ZBB Stadt Bern
Verkehrsmassnahmen

Überbauungsordnung 2. Auflage 2024

Blatt Süd Hirschengraben
Projektänderung
Situation mit Flächen 1: 200

Anpassungen Hirschengraben Süd

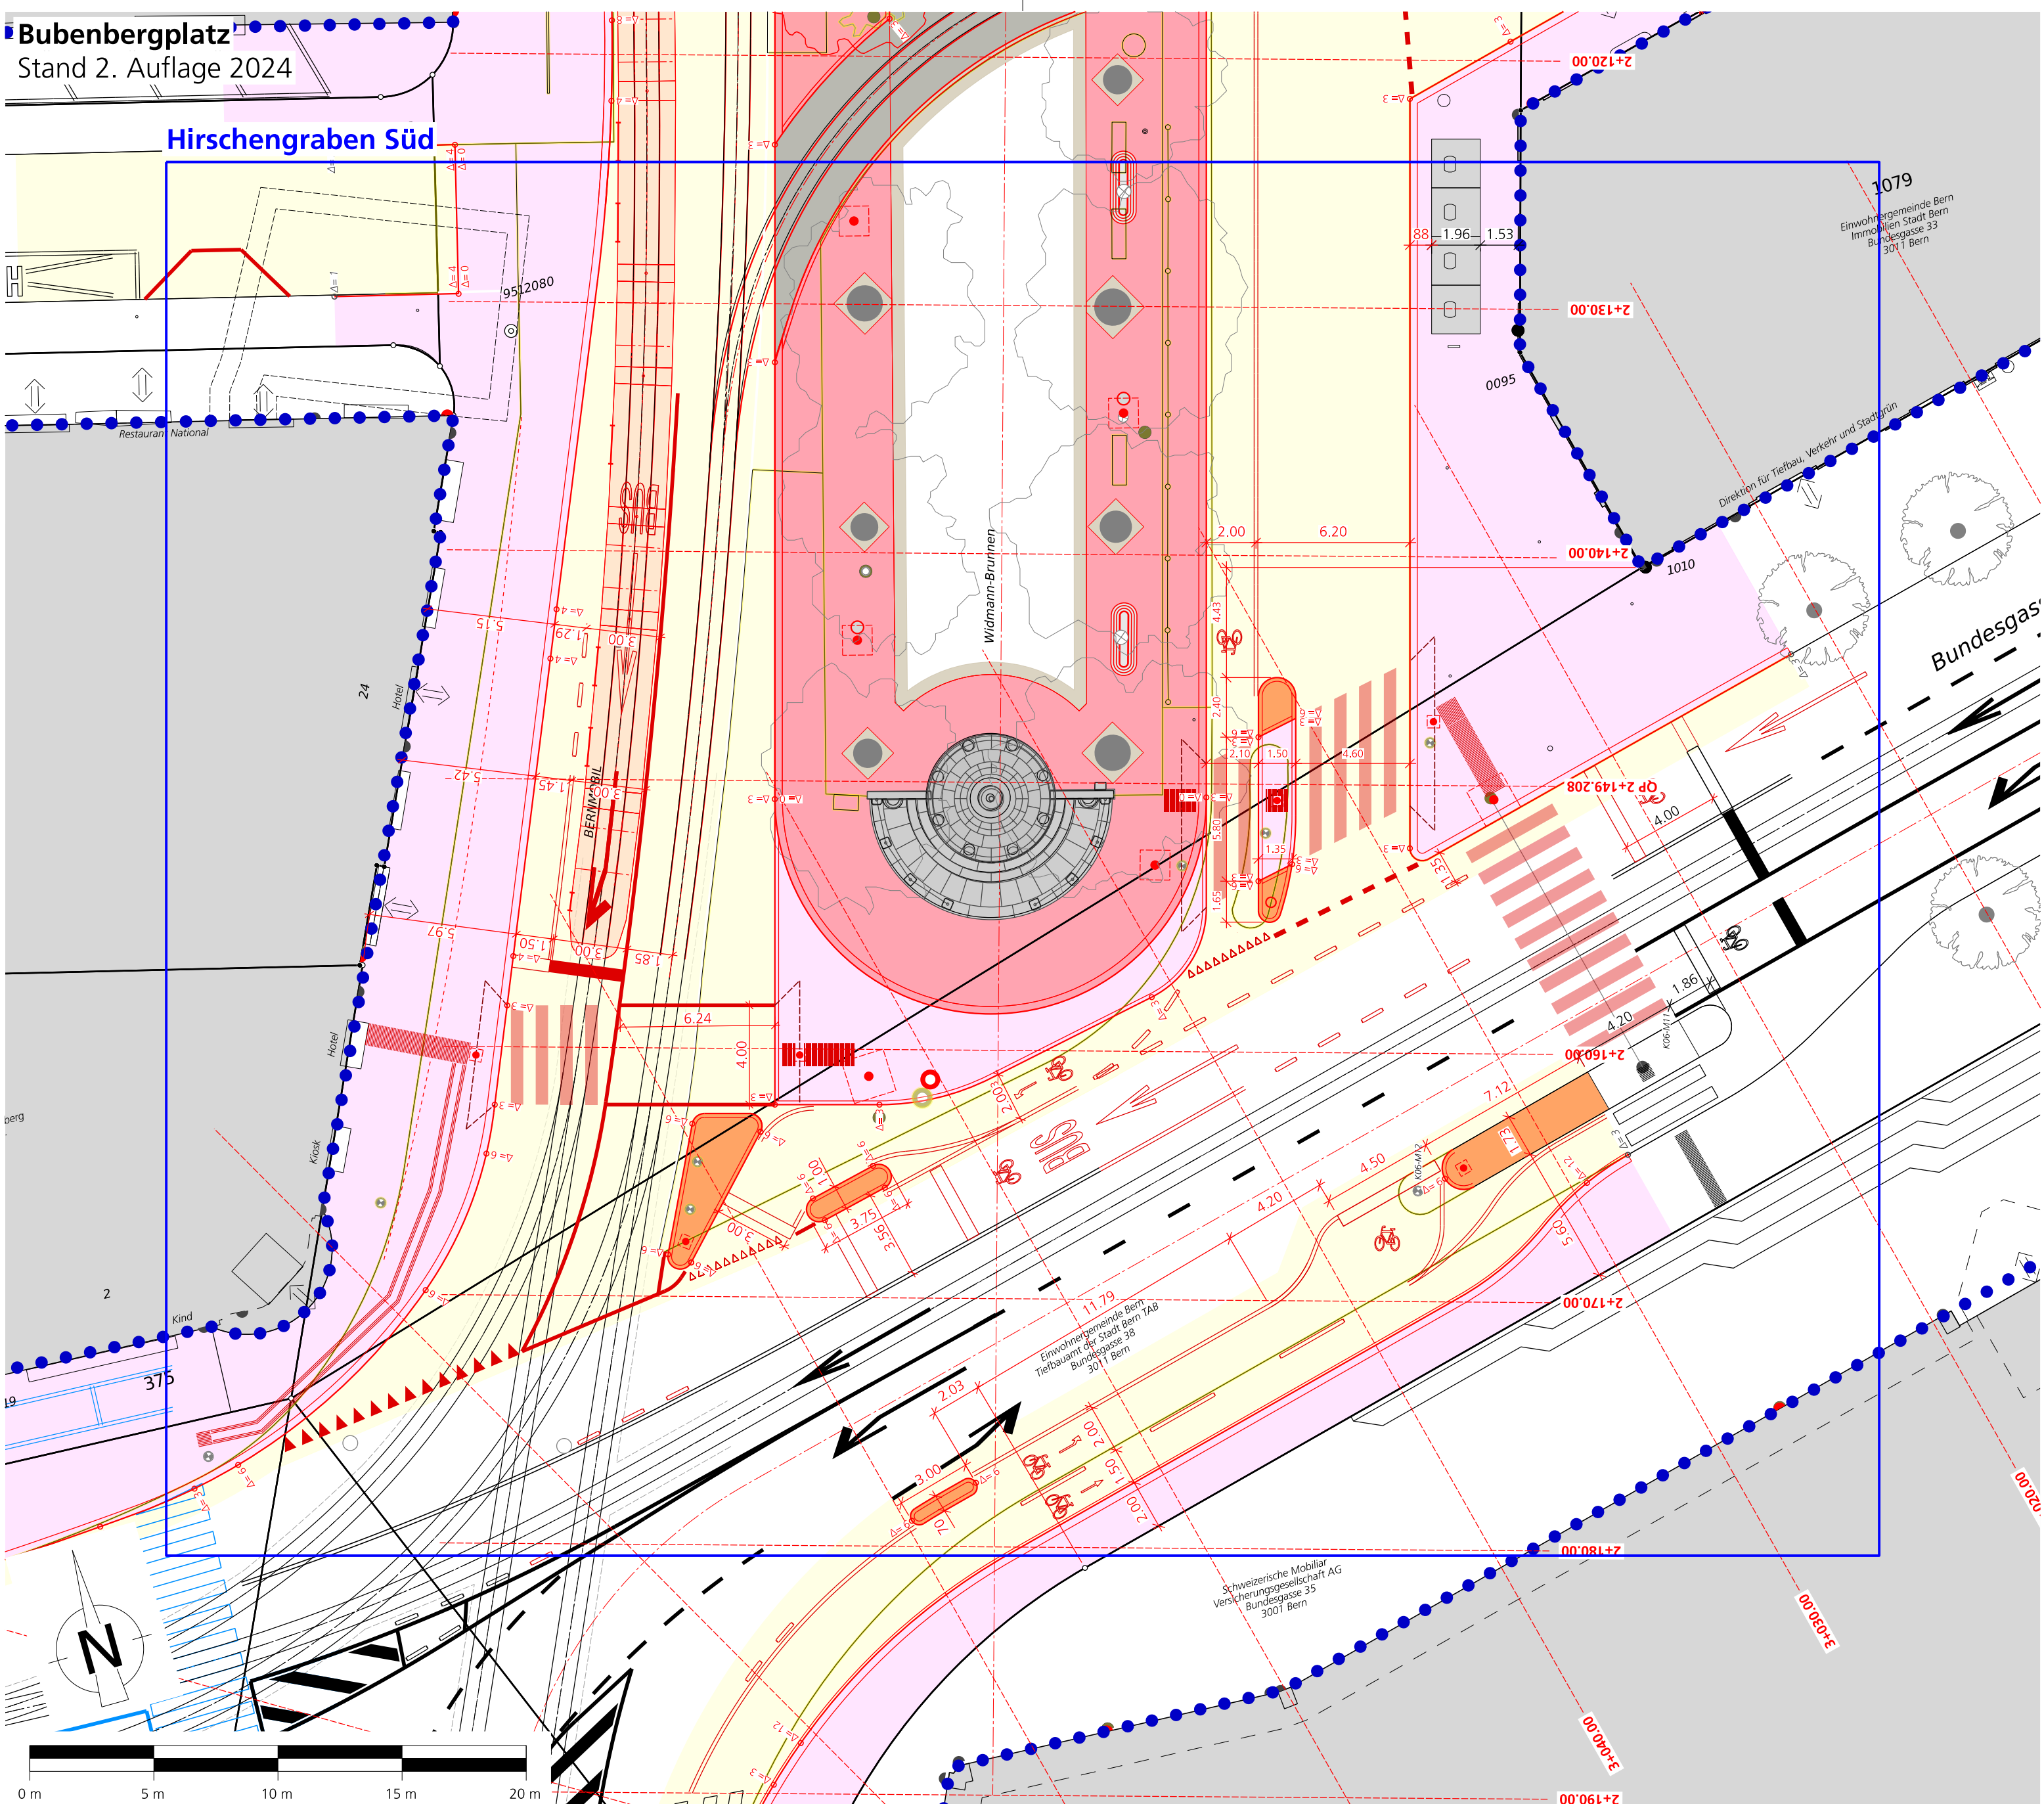
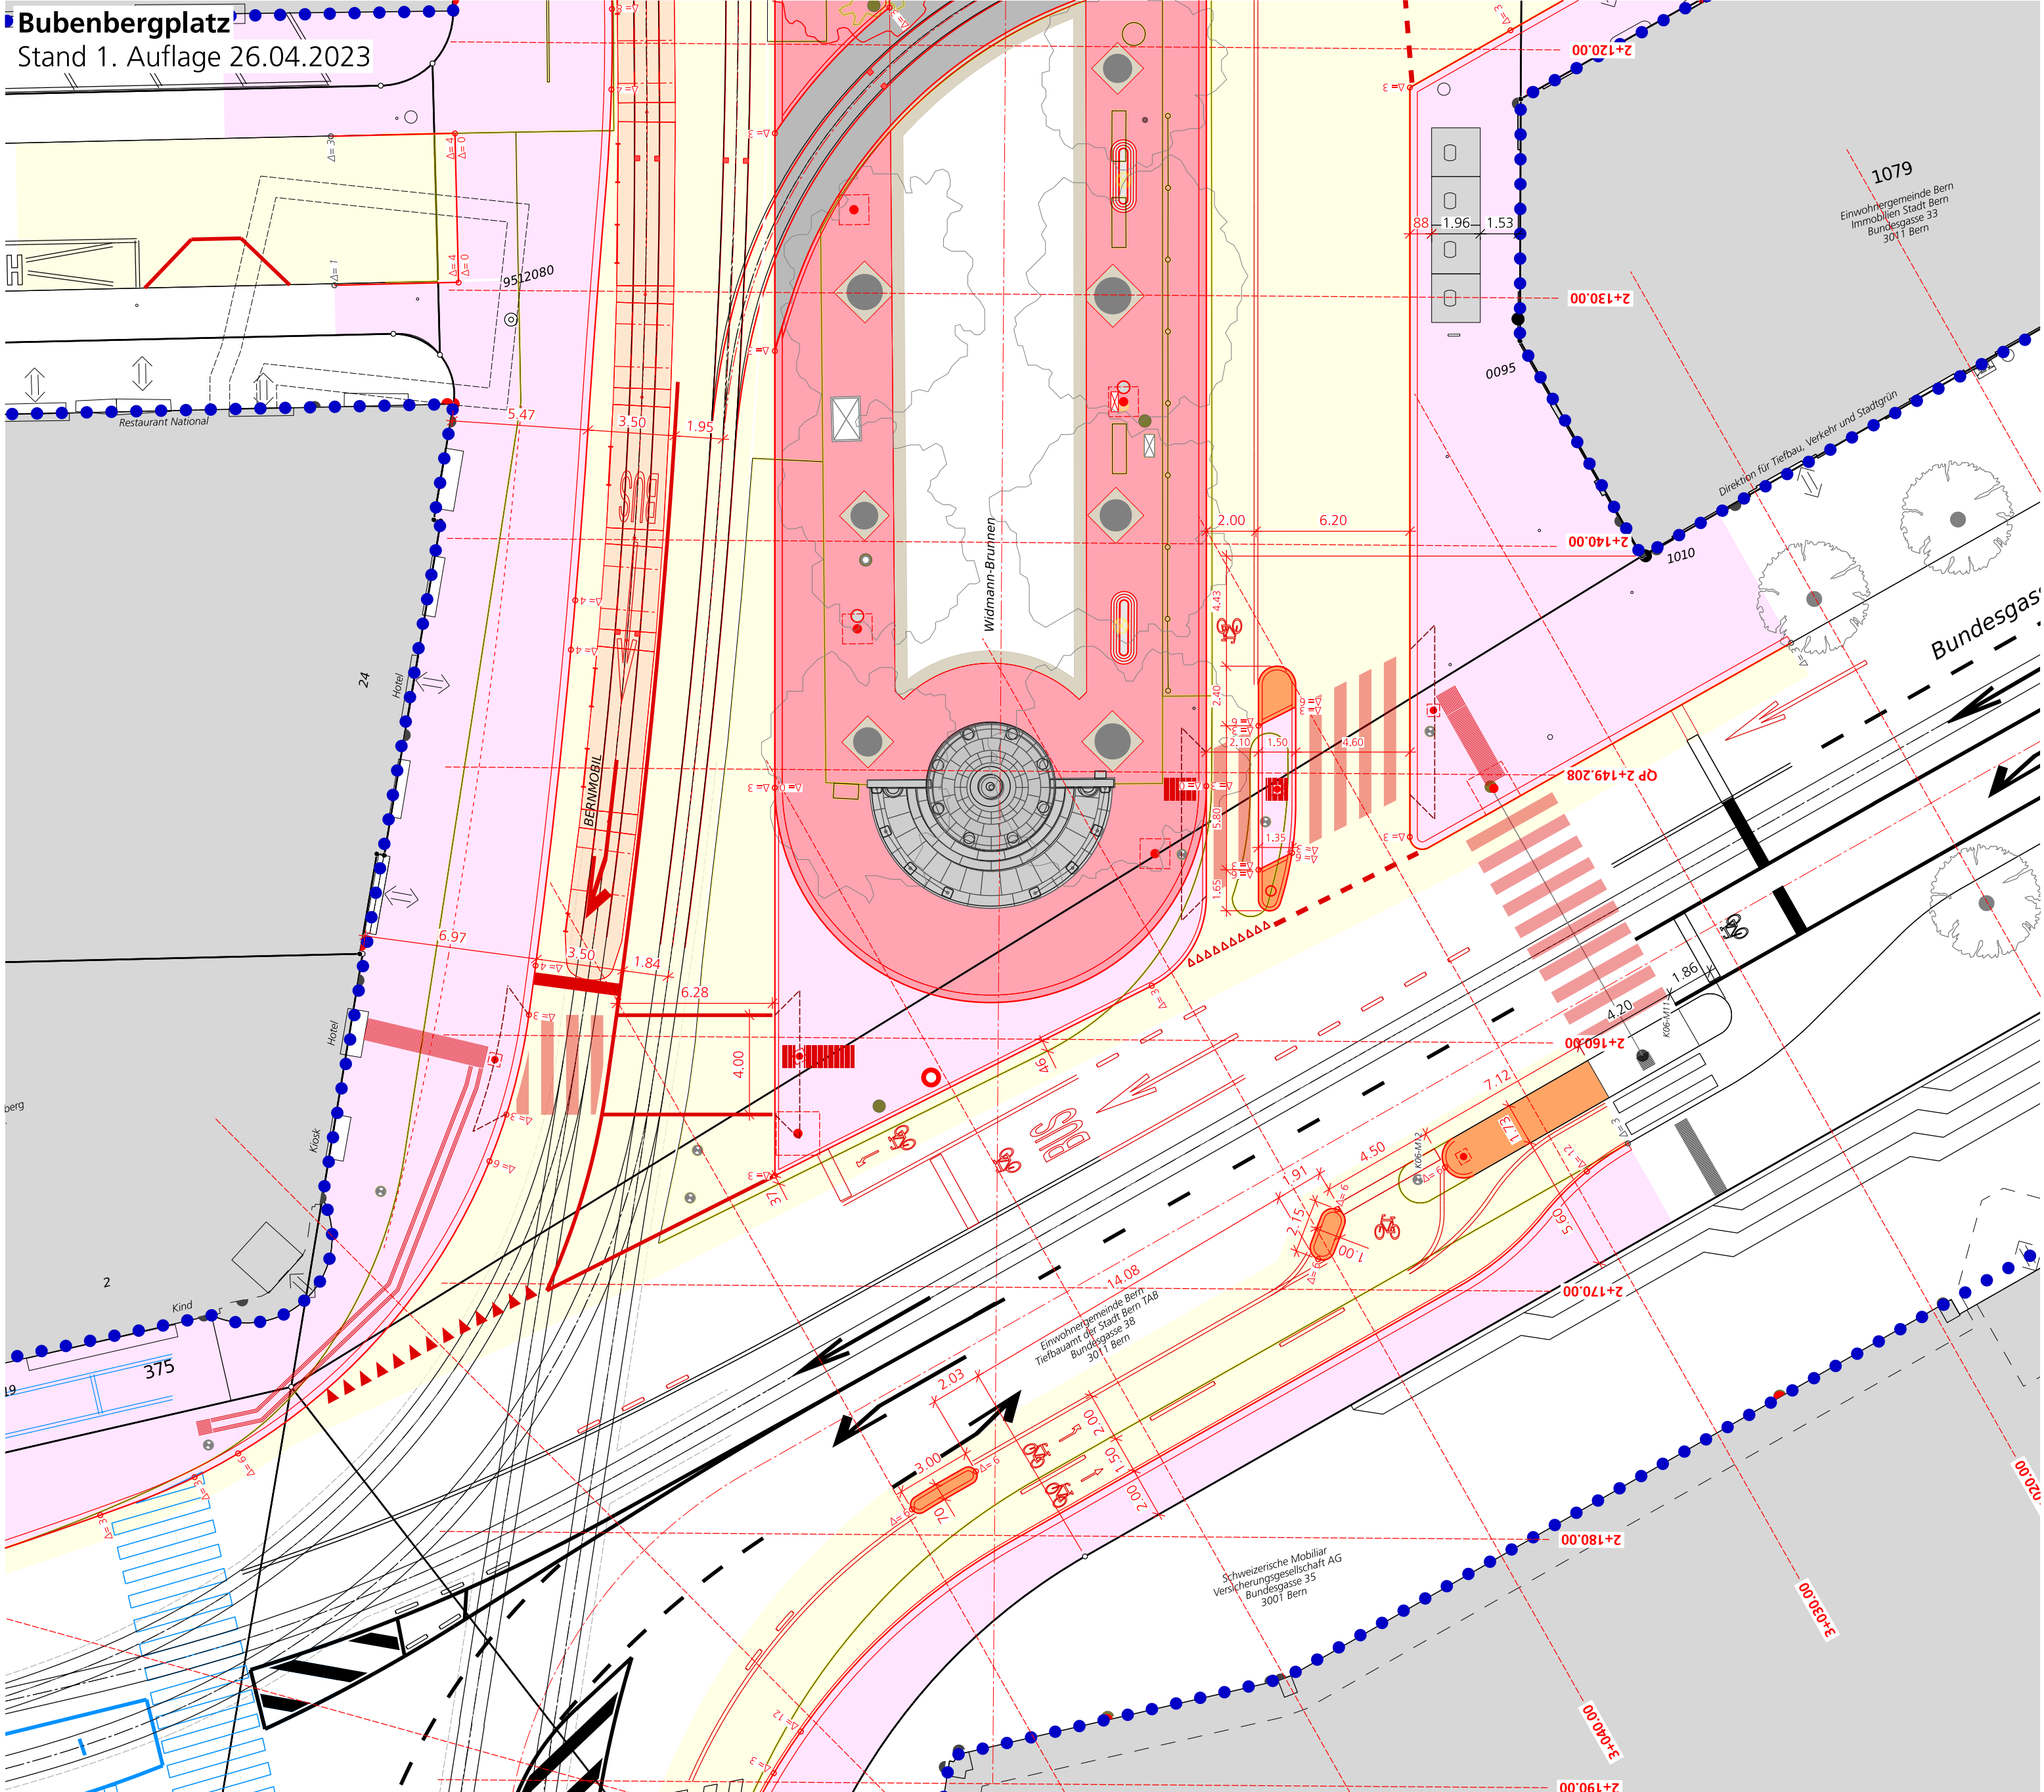
- Für Velos wurde nur grösser Linksbahneigefälle Richtung Monbijoustrasse geschaffen. Dadurch musste der Bereich Hirschengraben Süd angepasst werden. Die Velofahrenenden werden durch Inseln vom restlichen Verkehr geschützt. Aufgrund der Anpassung musste der Fussgängerübergang, die Lichtsignalanlage, der Fahrlängsmast und der Hydrant in diesem Bereich verschoben werden.

- Vor der Schweizerischen Mobiliar wird auf eine Insel, zwischen Velo und MIV verzichtet. Die Trennung erfolgt mittels Markierung.
- Für die Velofahrenenden in Richtung Süden wurde vor dem Hotel National (Hirschengraben Nr. 24) Platz geschaffen. Sie werden mittels Radstreifen vom restlichen Verkehr getrennt geführt. Dadurch musste der Randstein ab der Haltestelle Hirschengraben stadtauswärts bis in die Kurve vor den Kiosk (Eiffelstrasse Nr. 2) angepasst werden. Die Trottoirbreite musste dadurch verkleinert werden.

- Die Werkleitungen (siehe Übersicht Werkleitungen2-5.2) wurden auf die geänderte Situation angepasst. Aufgrund der Schiebung des FL-Mast 211, musste auch die Führung der Lichtsignal-Rohrböcke angepasst werden. Die Lichtsignalanlage wurde mit einem Masten K06-M7 ergänzt.

- Aufgrund der Anschlussmöglichkeit braucht es nun einen zusätzlichen Lichtsignal-Schacht (LSA 42.1). In der Maulbeerestrasse wurde die Strassenentwässerung vom WAR 97 neu an den WAR 163 angeschlossen.
